PLIEGO DE RESPUESTAS A CONSULTAS No. 2

INVITACIÓN A LICITAR PNUD/IAL-155/2017

“Contratación del Servicio de adquisición y puesta en funcionamiento de cocinas mejoradas portátiles en Instituciones Educativas Públicas del ámbito de intervención del Programa Nacional de Alimentación Escolar Qali Warma”

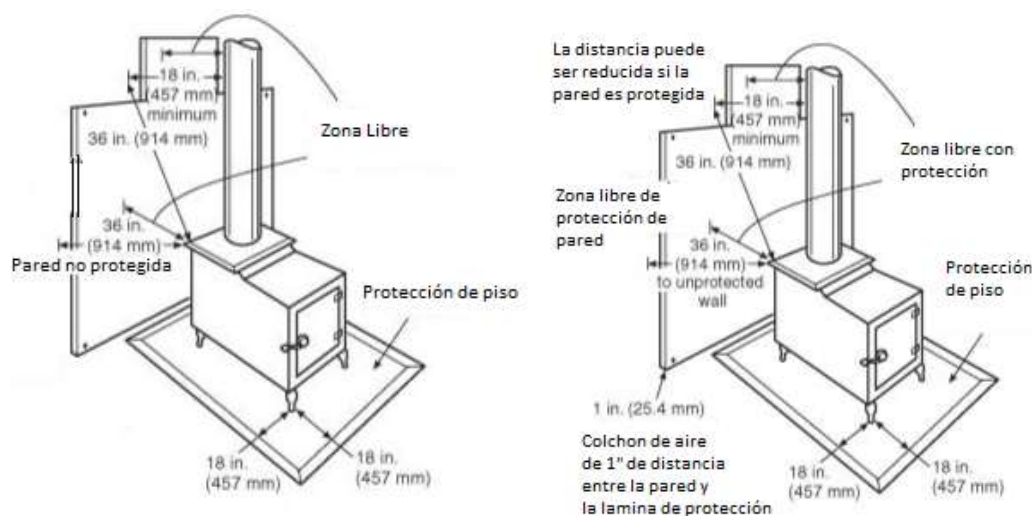
Consulta: ¿Cuánto es la distancia mínima entre las cocinas instaladas?

La distancia entre las cocinas a ser instalada será de 50 cm. como mínimo.

La distancia entre una pared no protegida y la cocina será de 91.4cm (36”) como mínimo; dichos espacios deberán garantizar el libre tránsito alrededor de la cocina, dejando un espacio prudencial para el correcto mantenimiento de la misma. La distancia recomendada puede ser reducida si la pared es protegida en base a las recomendaciones dadas por la NFPA 211.

Se recomienda que el lugar en donde se ubicará la cocina posea un piso construido de material no inflamable. Sin embargo, si este lo fuera y no hubiera otra ubicación, se recomienda que para cocinas con patas de longitud entre 2 y 6 pulgadas, este deberá tener una protección de al menos 50cm (18") alrededor de la cocina construido de mampostería de al menos 4" de espesor con una cubierta metálica de 0.5mm de espesor como mínimo; para cocinas con patas mayores a 6", esta deberá tener una protección de mampostería de 2" de espesor como mínimo con una cubierta metálica de 0.5mm de espesor como mínimo.

Las cocinas con patas de longitud menores a 2", solo deberá ser instaladas sobre piso no inflamables. Las figuras presentadas a continuación, muestran las dimensiones recomendadas para cada caso mencionado.
